**BRUXELLES. Rue de la Madeleine 55 Rue Duquesnoy 14 Rue Saint-Jean 17 - 25 (arch. Jean-Pierre CLUYSENAAR – 1847-1848)**

**PERMIS UNIQUE:** Régulariser le changement d'affectation d'un espace d'équipement d'intérêt collectif en commerce et le changement d'utilisation de 4 commerces en commerces de restauration avec consommation sur place et divers travaux dans la galerie Bortier ainsi que l'installation d'une cheminée d'évacuation de hotte en toiture (04/INFS/1976891 + 04/INFS/1983993)

### Avis conforme de la CRMS

Photos de différentes enseignes dans la galerie. Photos tirées du dossier de demande

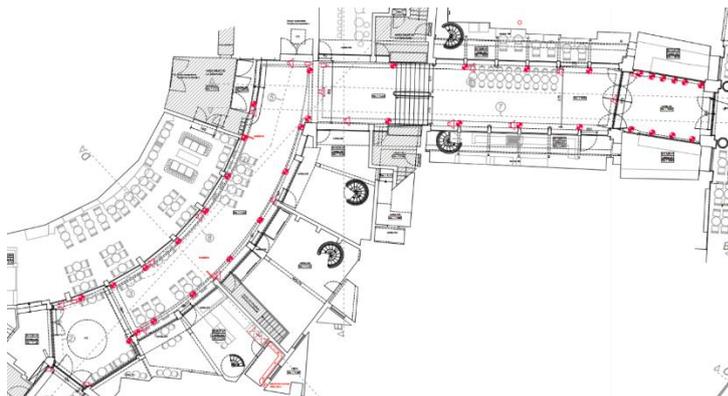
- Le placement de diverses enseignes, lettrages et films opacifiant dans la galerie et en façades à rue ;

Les réaménagements récents ont aussi entraîné diverses interventions sur les vitrines et dans la galerie comme la dépose des vitres et le placement de volets, la multiplication non encadrée d'enseignes, bannières et signalétiques sur les vitres des commerces et sur les grilles d'entrée, l'opacification de certains vitrages, l'installation d'éléments techniques... Ces interventions, peu coordonnées, altèrent l'esthétique de la galerie et perturbent la mise en valeur de son architecture. Elles doivent être convenablement encadrées afin de préserver la qualité patrimoniale du lieu et de garantir sa cohérence visuelle et fonctionnelle. Les enseignes perpendiculaires au 1<sup>er</sup> étage sur la façade du côté de la rue de la Madeleine peuvent quant à elles être acceptées mais devraient adopter une charte graphique en cohérence avec l'ensemble.

Photo de la galerie avec les spots et baffles visibles.  
Photo CRMS juillet 2025

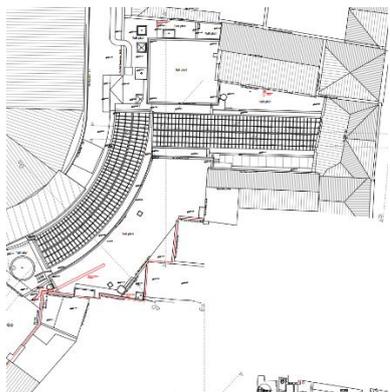
- L'installation d'éléments techniques (spots, baffles, caméras...)

- ***le changement de destination et d'affectation (la fonction Horeca doit rester un complément) ;***
- ***l'encombrement et l'hétérogénéité des installations dans l'espace de déambulation ;***
- ***la dépose des vitrines et l'installation de volets PVC ;***
- ***l'installation de films opacifiants, lettrages, écriture au feutre, non coordonnés, hétérogènes et non encadrés sur les vitrines et impostes de la galerie, en façades et sur la grille d'entrée ;***
- ***le placement d'éléments techniques dans la galerie, qui sont trop nombreux et pas suffisamment discrets***
